軽微な変更届

開発協議申出書 受付番号	第 7-552 号	
開発構想の名称	仮称 宝塚山手台西三丁目老人ホーム計画	
開発事業区域 の位置	宝塚市 山手台西3丁目7-933の一部	
協定締結年月日	年 月 日	
標識の修正(予定)日	2026年 3月 14日	
変更の理由	<ul style="list-style-type: none"> 消防署協議による既設防火水槽利用に伴う、居室の数・床面積変更及び階段位置変更。 給排水設備課協議による、受水槽設置及び消火水槽位置変更。 説明会時の建物質の意見、屋根仕様アップ(金属板に変更)による勾配変更による高さ変更、平均GL記載による修正及び玄関周りの仕様アップに伴う玄関周り変更。 	
変更箇所一覧(項目が多い場合は同様式の別紙で提出してください。)		
変更項目	新 旧	
居室の数・床面積、階段位置、防火水槽 受水槽、消火水槽	50室、別紙図面内容 受水槽設置及び消火水槽移動 別図図面内容	52室 消火水槽
建物高さ変更及び修正、玄関 周りの変更	平均GL+8.18m 別図図面内容	設計GL+8.55m

訂正		工事名称 仮称 宝塚山手台西3丁目老人ホーム 新築工事	図面名称 配置図・1階平面図	縮尺 A4 S 1:281 A3 S 1:200	作成 西 建築設計事務所	発行	図面番号
----	--	--------------------------------	-------------------	--------------------------------	-----------------	----	------

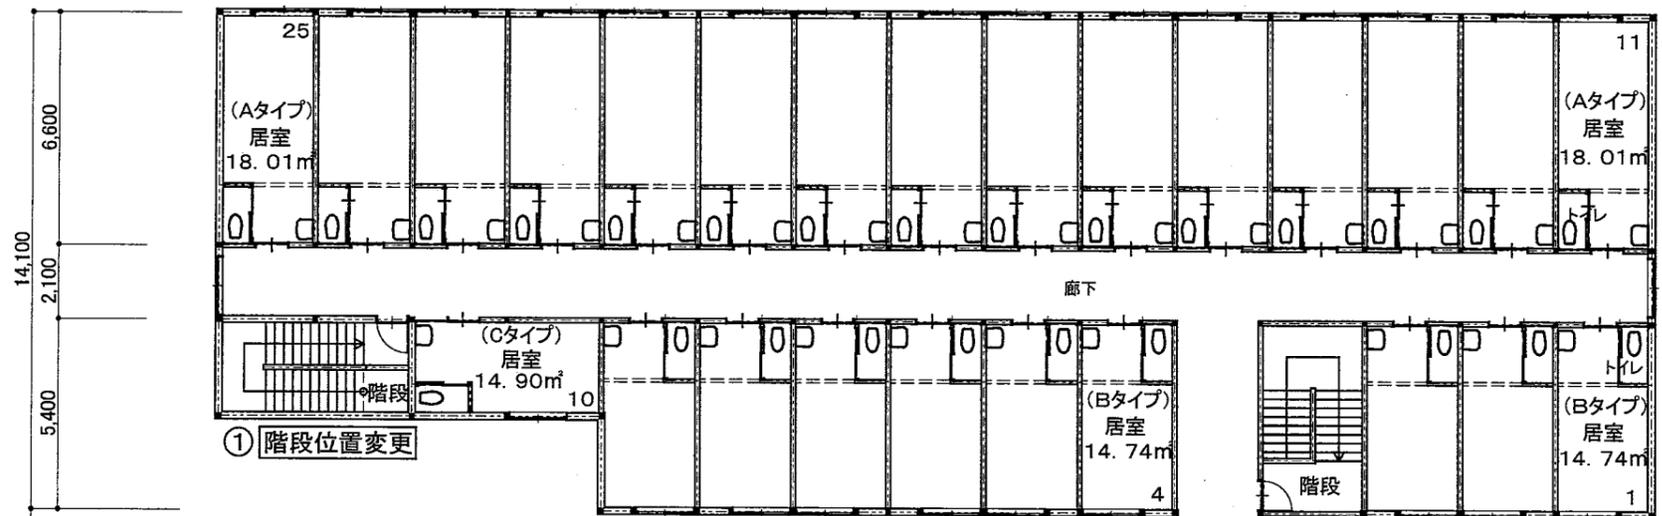
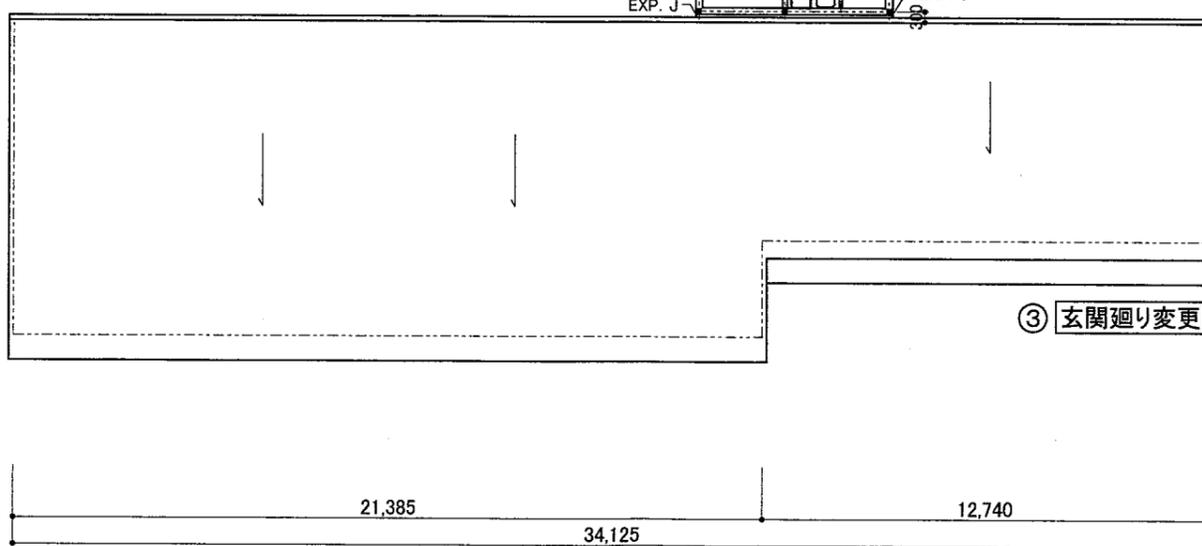
変更後
 ① 居室の数
 Aタイプ(18.01㎡) × 30室
 Bタイプ(14.74㎡) × 18室
 Cタイプ(14.90㎡) × 2室
 計 50室

① 居室の数

① 階段位置変更

③ 玄関廻り変更

訂正					工事名称	図面名称	縮尺	作成	発行	図面番号
					仮称 宝塚山手台西3丁目老人ホーム 新築工事	2階平面図	A4 S 1:281 A3 S 1:200			西 建築設計事務所

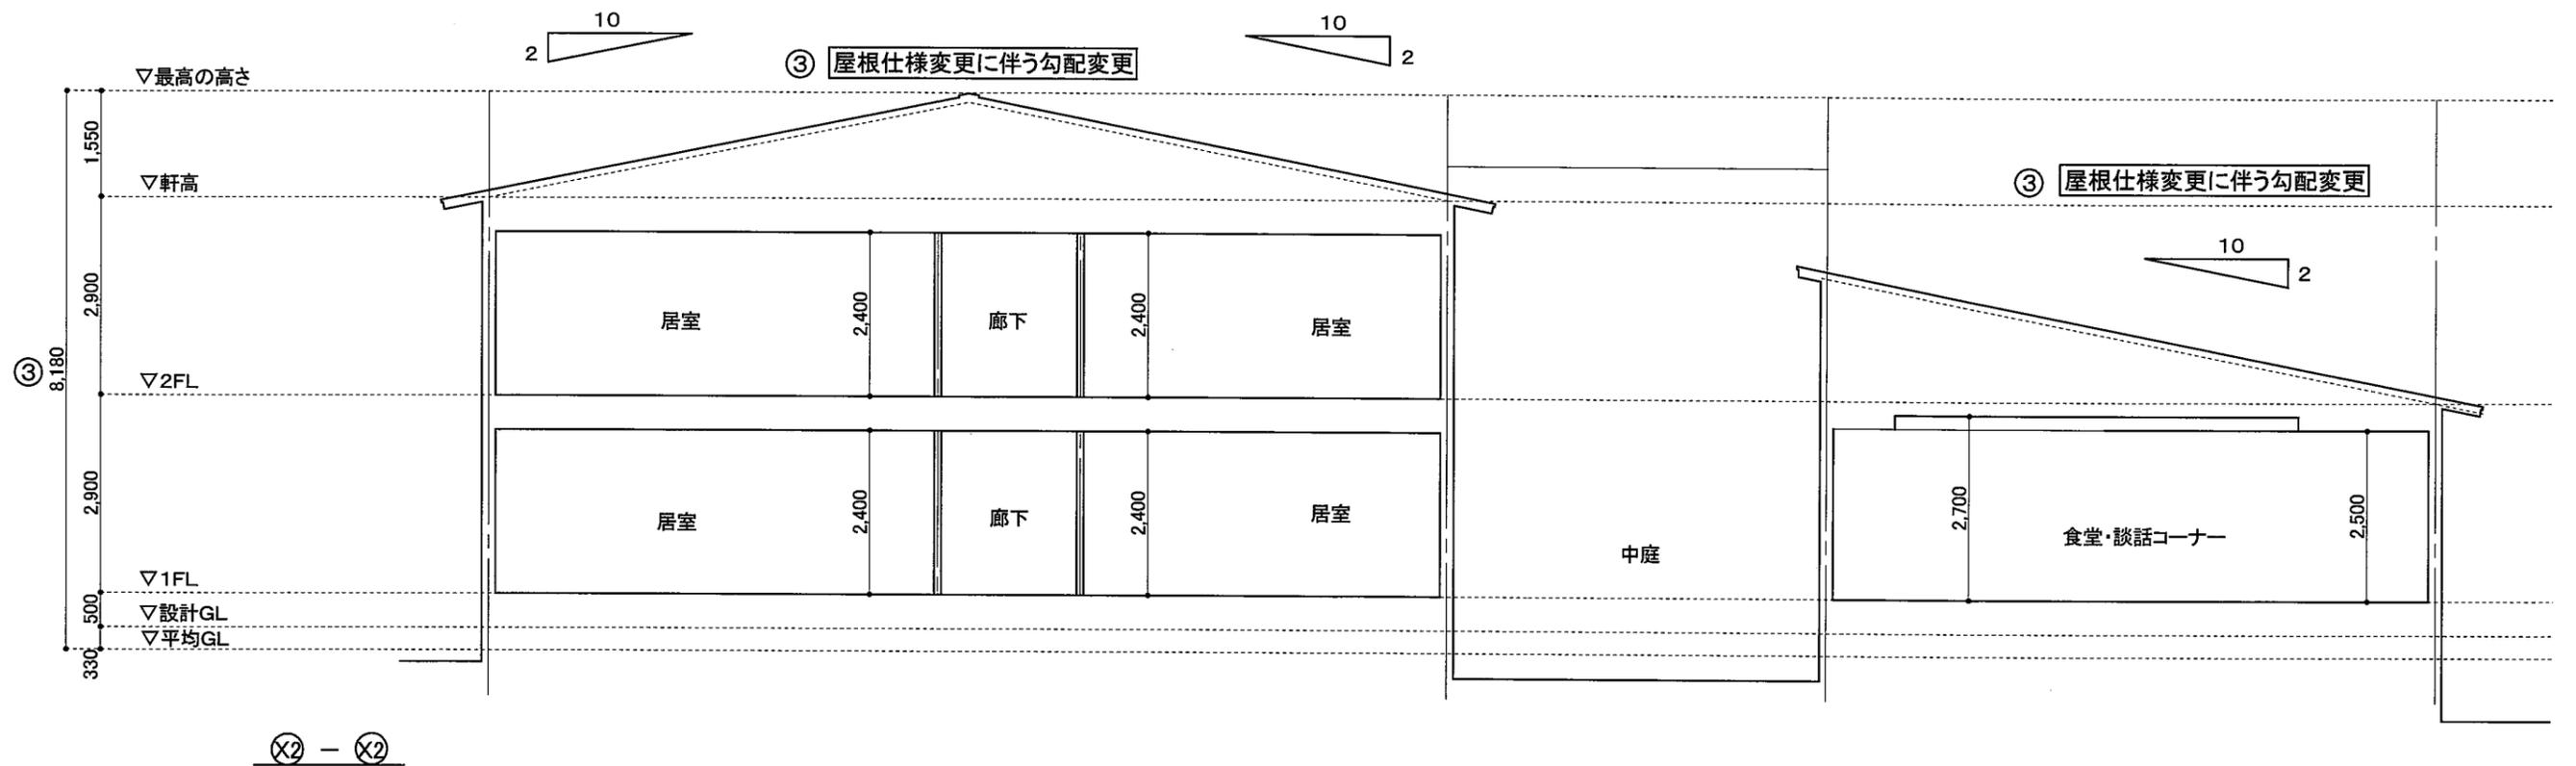
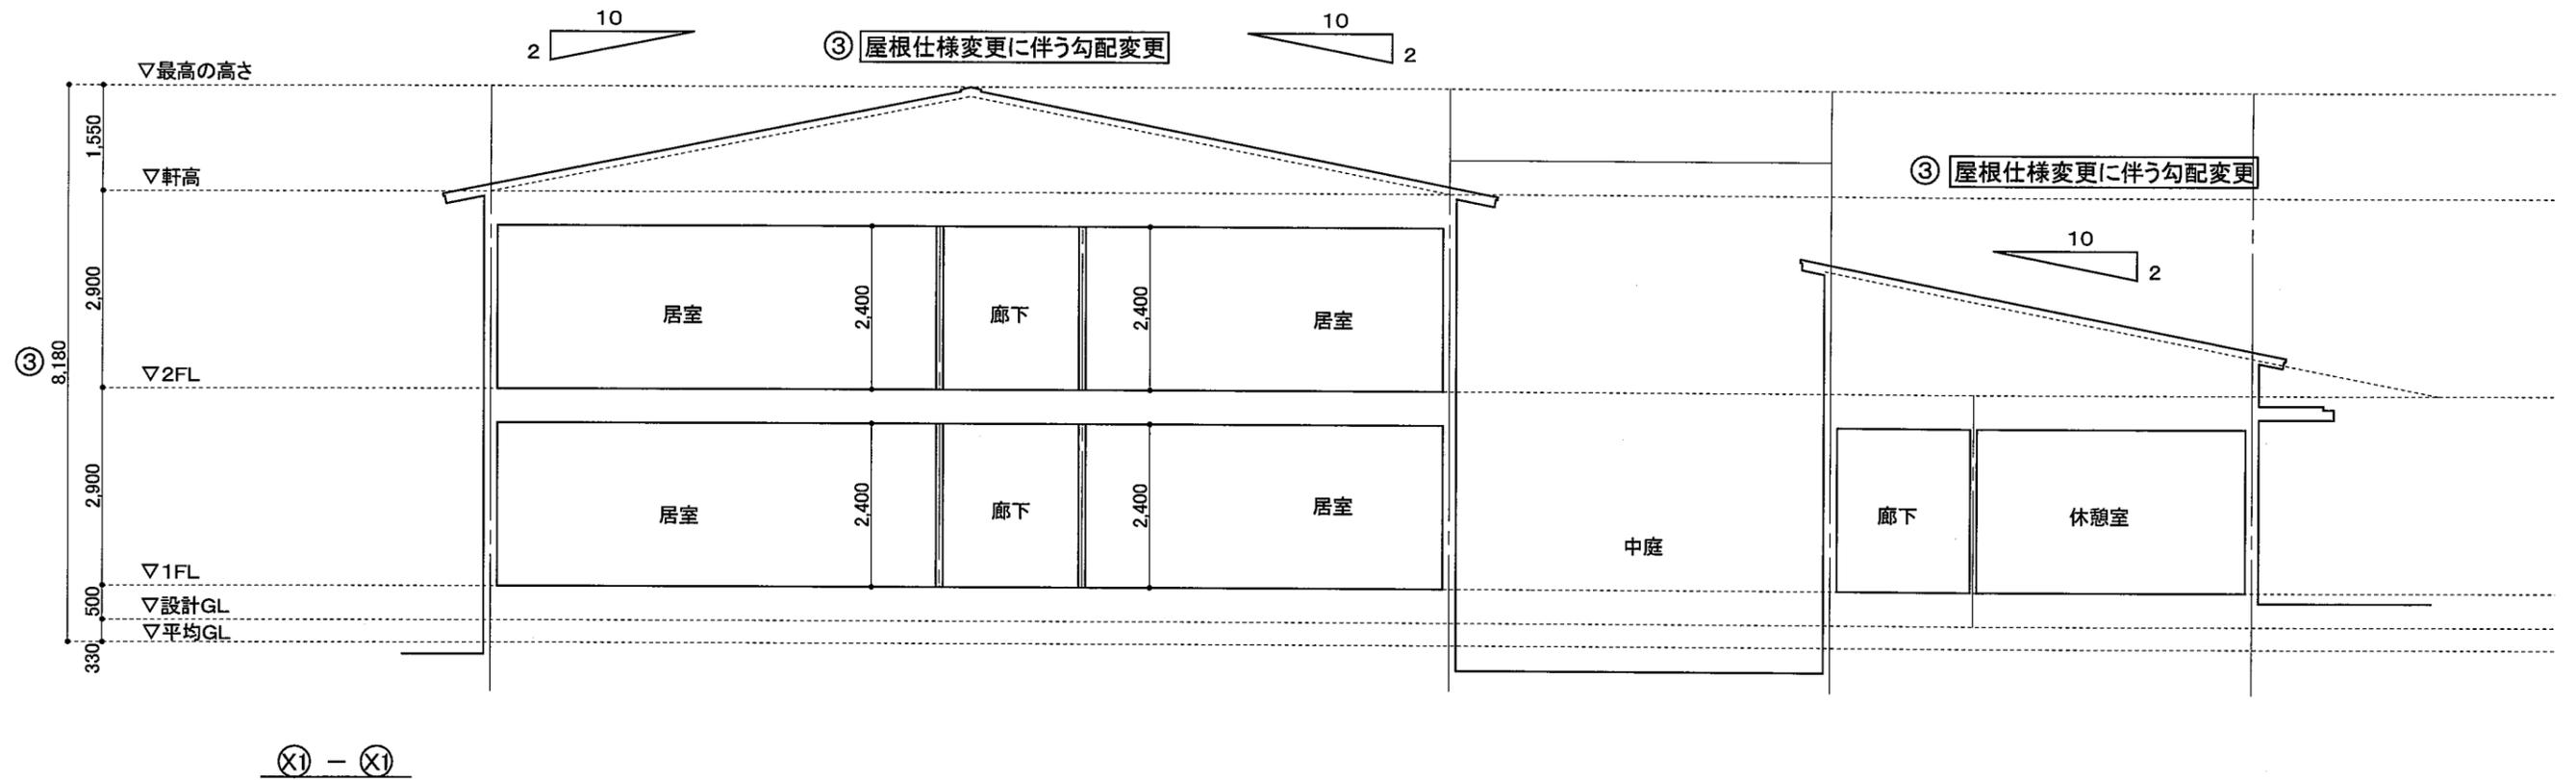
変更後

訂正					工事名称	図面名称	縮尺	作成	発行	図面番号
					仮称 宝塚山手台西3丁目老人ホーム 新築工事	断面図	A4 S 1:141 A3 S 1:100			
								西 建築設計事務所

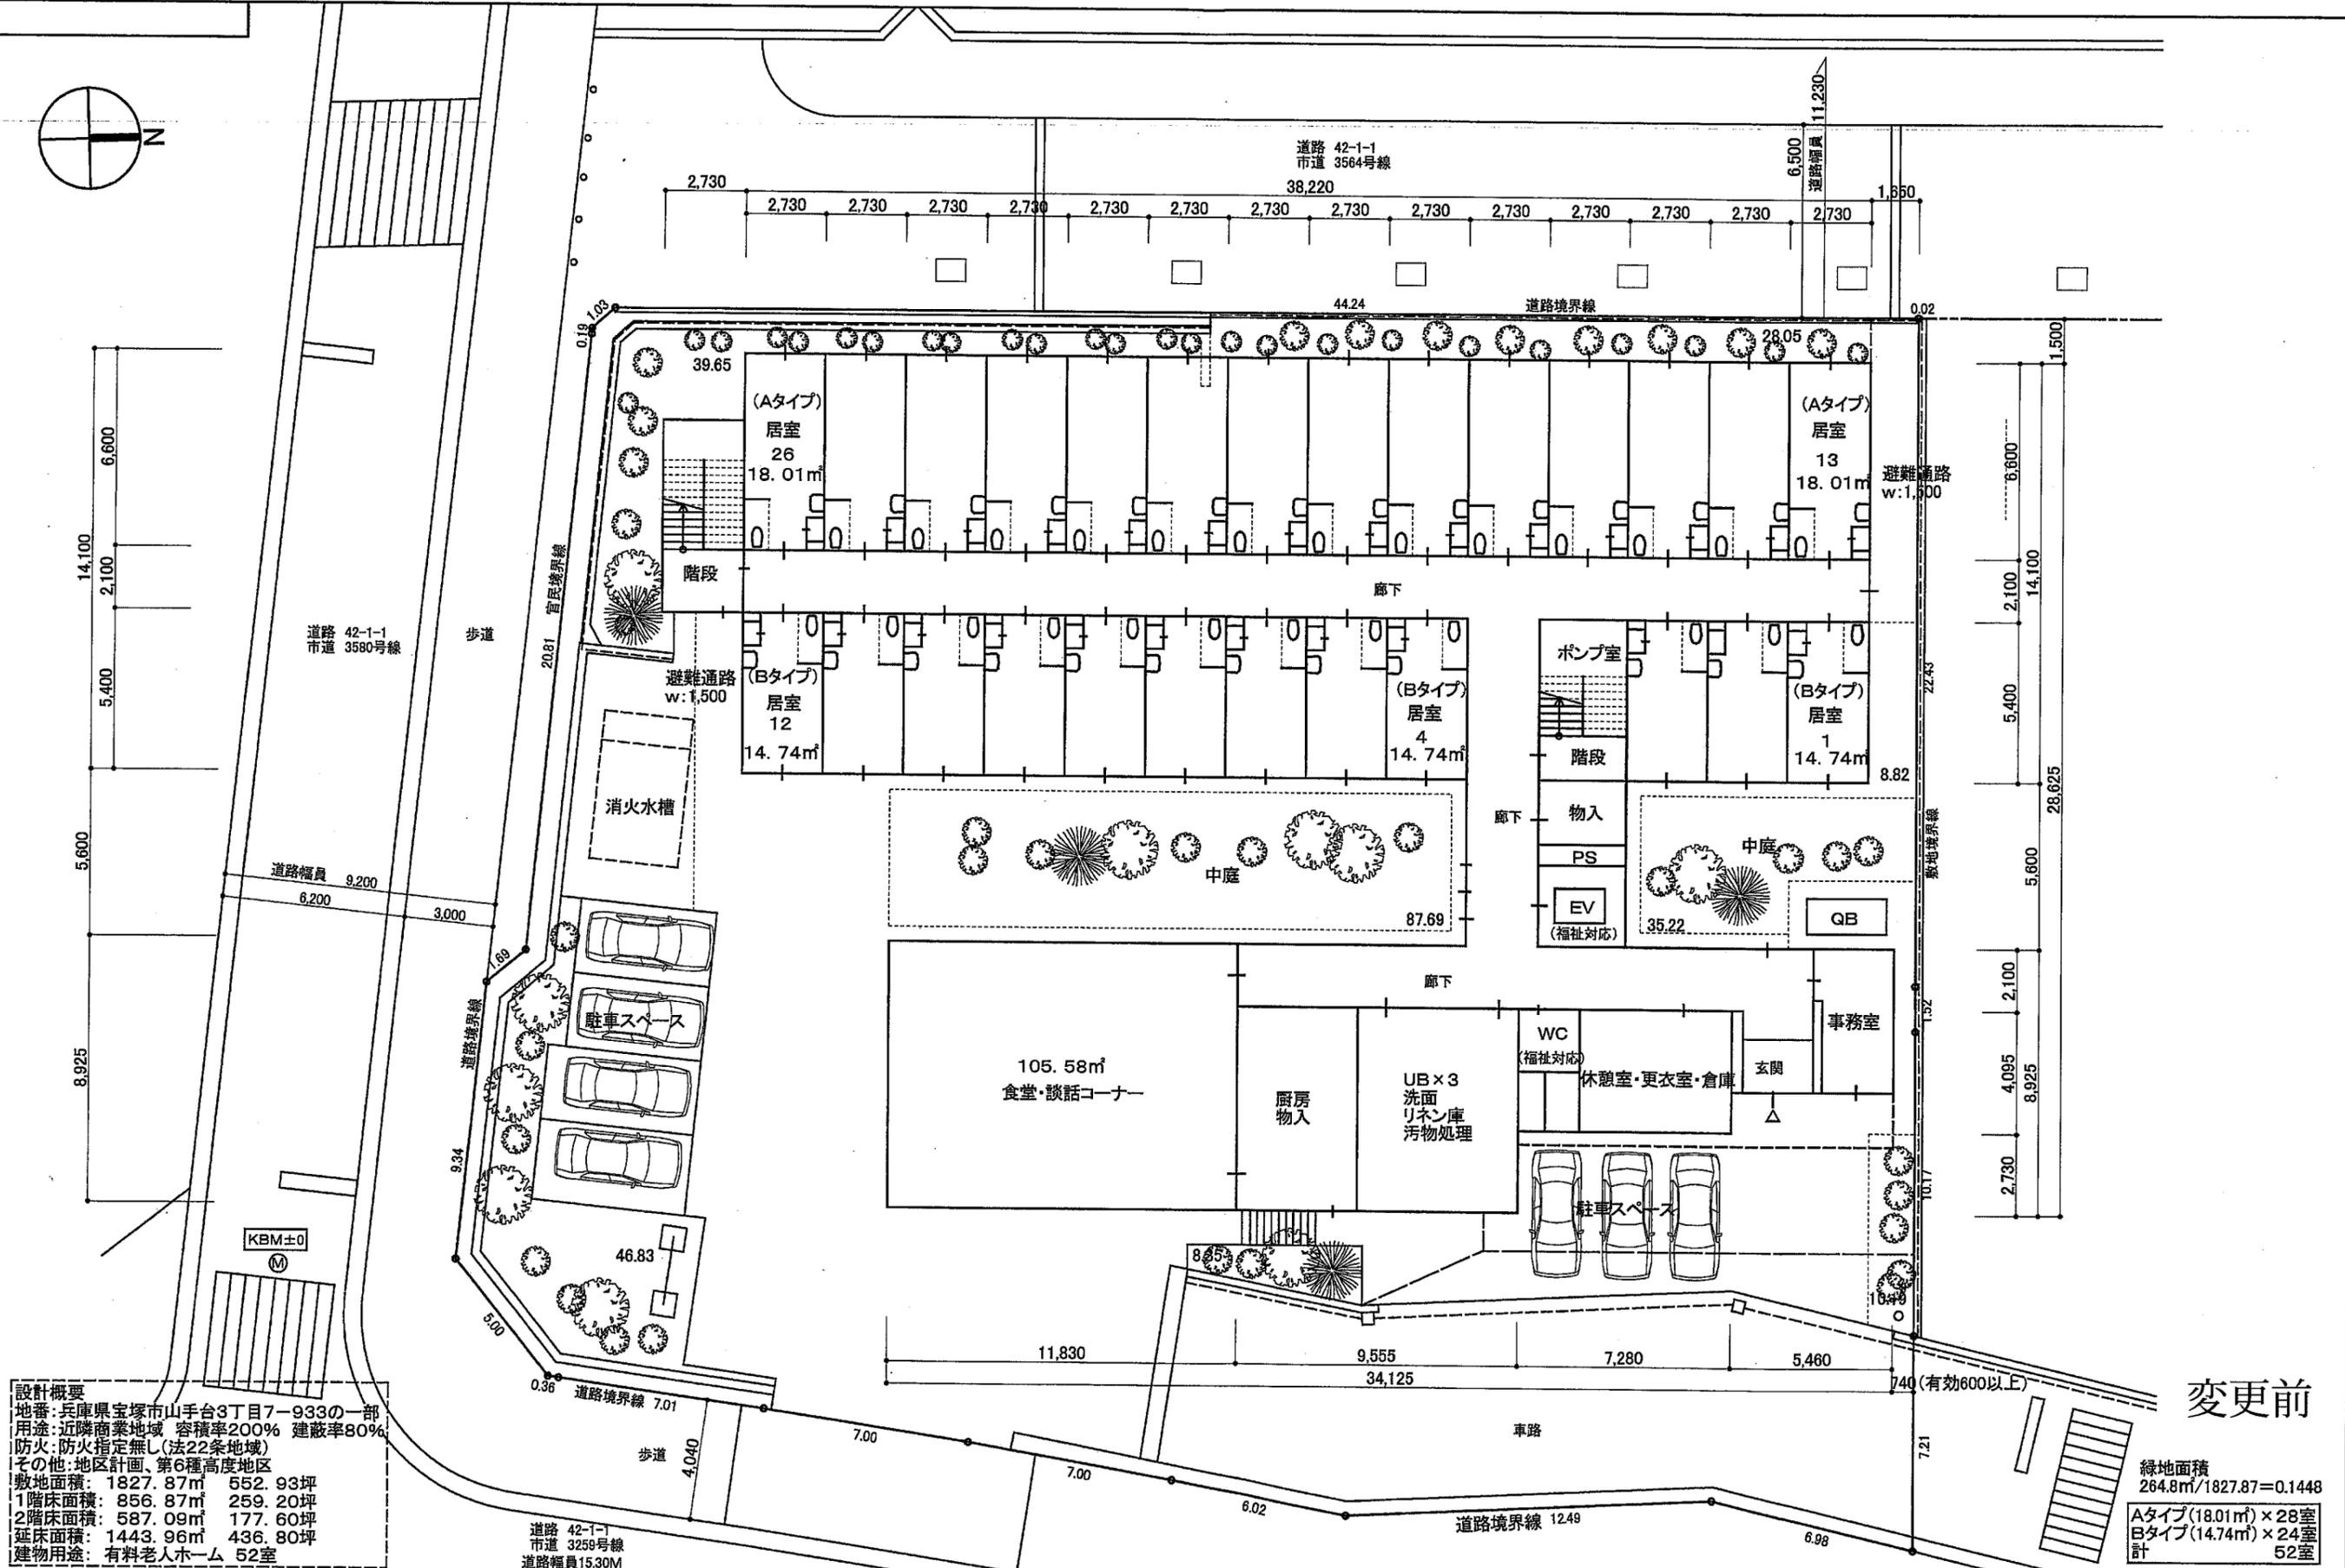
変更後
